定期調査報告書
（第一面）

【ハ.名称】サンビアンかわさき(川崎市立労働会館)

建築物等に係る不具合等の状況

サンビアンかわさき (川崎市立労働会館) 屋上平面図

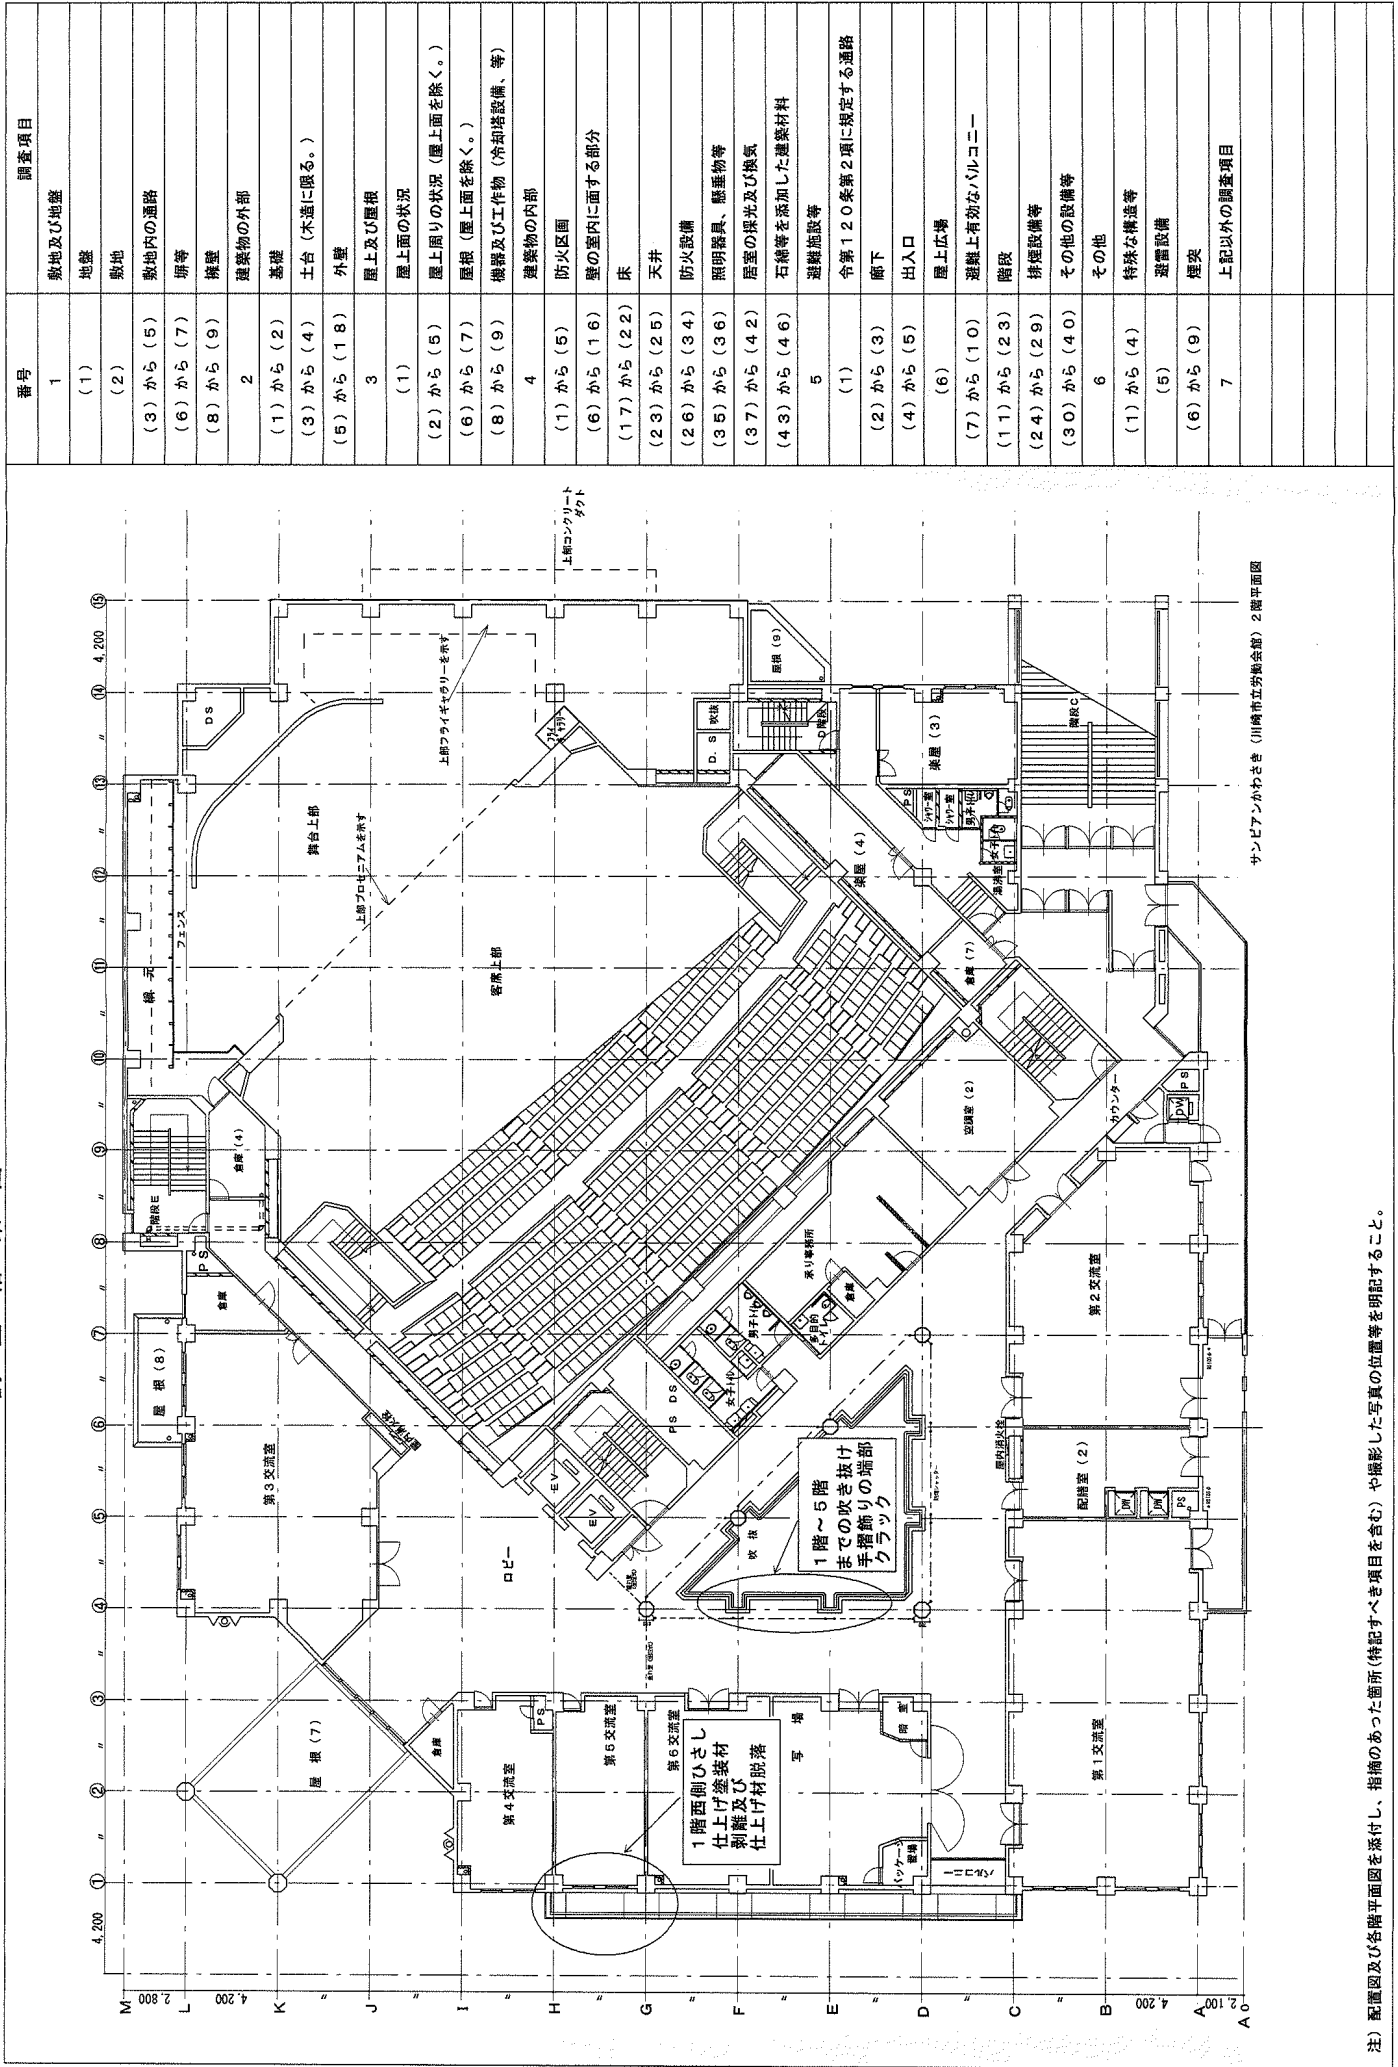
不具合等を把握した年月	不具合等の概要	考えられる原因	改善(予定)年月	改善措置の概要等
令和3年6月	屋上煙突上部、コンクリートに剥離・ひび割れ	経年劣化	令和5年4月	大規模修繕
"	屋上広場屋根トップライトコーキング箇所の劣化	経年劣化	令和5年4月	"
"	屋根防水シートの剥がれ	経年劣化	令和5年4月	"
	屋上ひさし上げ裏、仕上げ材剥離	経年劣化	令和5年4月	"
	1階西側ひさし上部仕上げ塗装材剥離及び、仕上げ材脱落した痕跡有り	経年劣化	令和5年4月	"
	1階から5階までの吹き抜け手摺飾りの端部にクラック	経年劣化	令和5年4月	"
